国立研究開発法人日本原子力研究開発機構

核燃料物質の使用施設等の施設検査申請書に係る変更届

令和2年3月19日付け令01原機(P)013をもって申請した核燃料サイクル工学研究所プルトニウム燃料第三開発室に係る施設検査の申請書の記載のうち、3及び5項について下記のとおり一部変更したので核燃料物質の使用等に関する規則第2条の2第3項の規定に基づき届け出いたします。

(工事の名称：金属不純物分析設備の分光分析装置及びグローブボックスNo.FQG-19
の設置並びにグローブボックスNo.FQG-01及び気体廃棄施設への接続)

図1-4 解体・撤去前の質量分析装置・グローブボックスNo.FQG-19及び新たに設置した分光分析装置・グローブボックスNo.FQG-19の設置状況の概略図

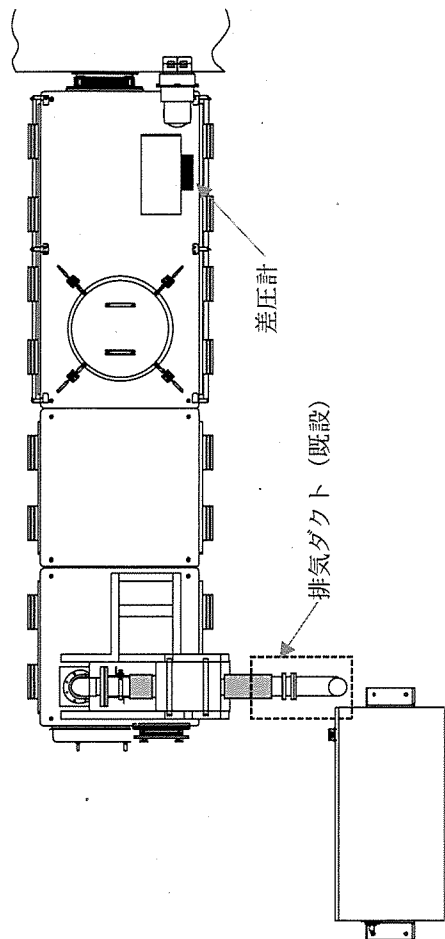
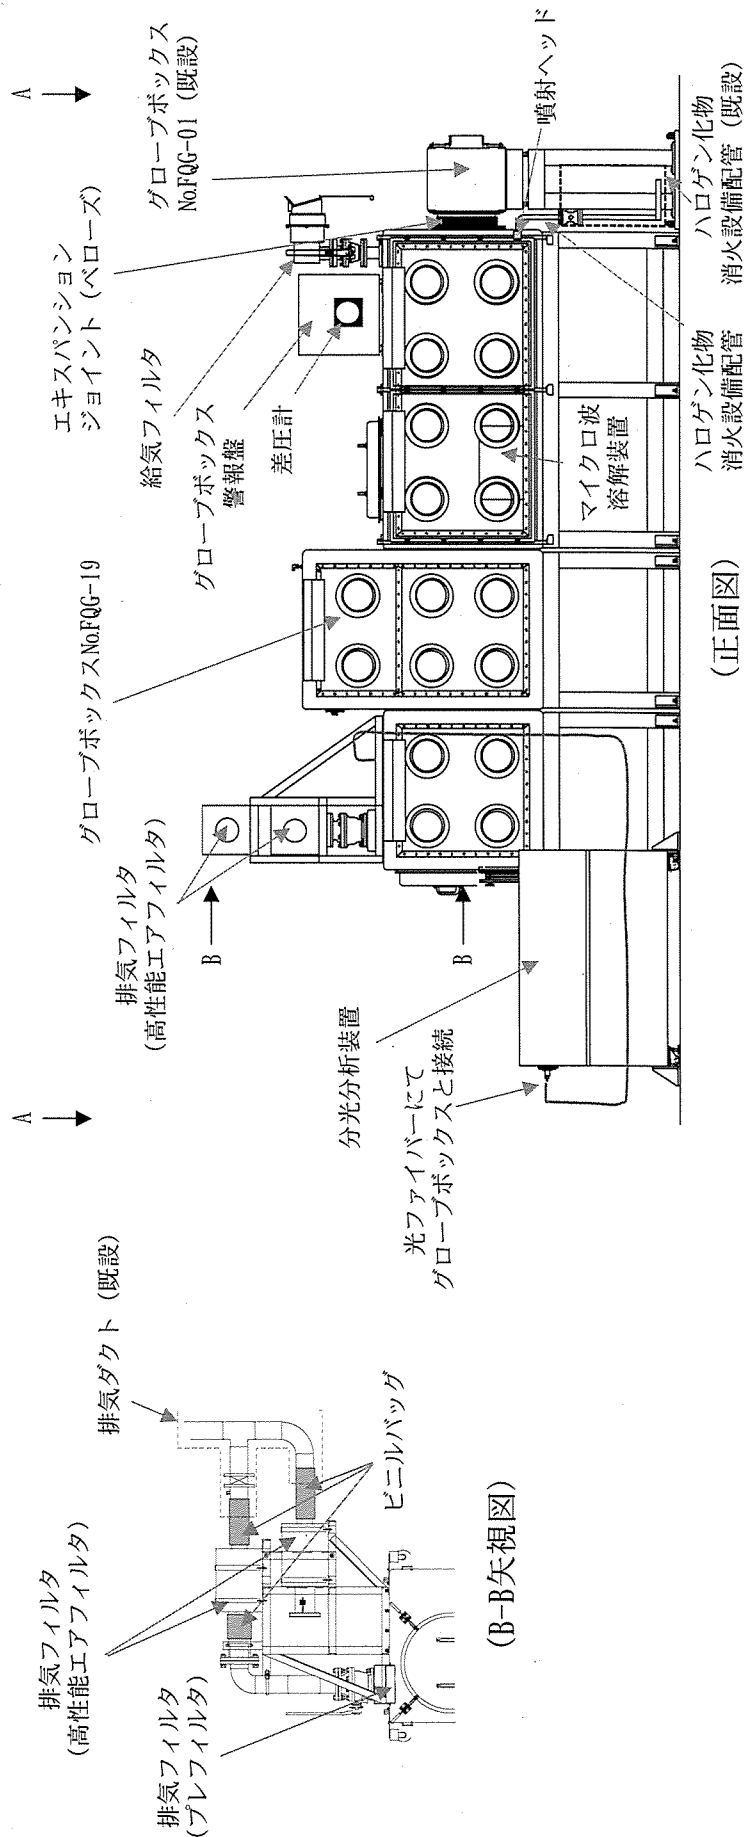
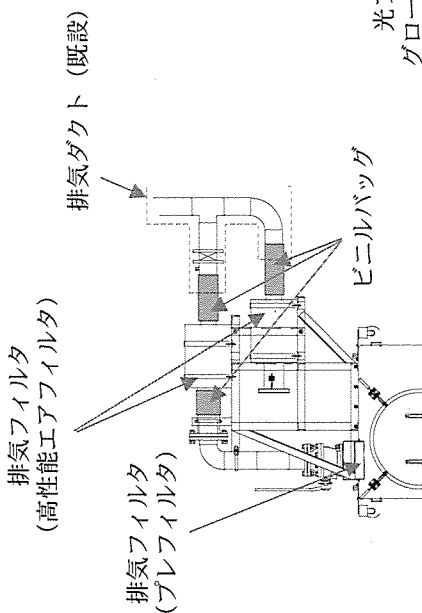
上記に係る工事は、金属不純物分析設備の分光分析装置及びグローブボックスNo.FQG-19を設置し、グローブボックスNo.FQG-01及び気体廃棄施設に接続するもので、核燃料物質の使用等に関する規則第2条の5に定められる工事の技術上の基準のうち、第1号、第5号、第6号、第10号、第18号、第24号、第28号に係る施設検査を申請するものである。
